W związku z prowadzonym postępowaniem przetargowym pn. „Termomodernizacja budynków użyteczności publicznej na terenie Gminy Bukowiec, w tym Urzędu Gminy w Bukowcu, Gimnazjum im. Jana Pawła II w Korytowie oraz Szkoły Podstawowej im. Ks. Jana Twardowskiego w Różannie”, prosimy o udzielenie wyjaśnień treści SIWZ:

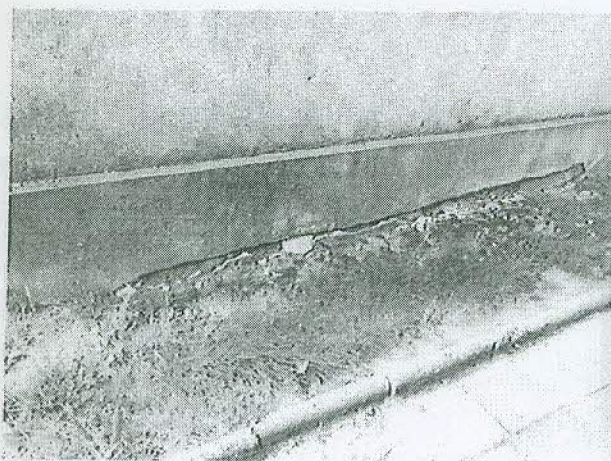
15. Czy istniejąca dobudówka (skład drewna, wg zdjęcia poniżej) przy elewacji „A” jest do rozbioru? Jeżeli nie, to jakie prace remontowe należy wykonać oraz jakie są założenia docieplenia ściany budynku szkoły przystającej do wspomnianej dobudówki?
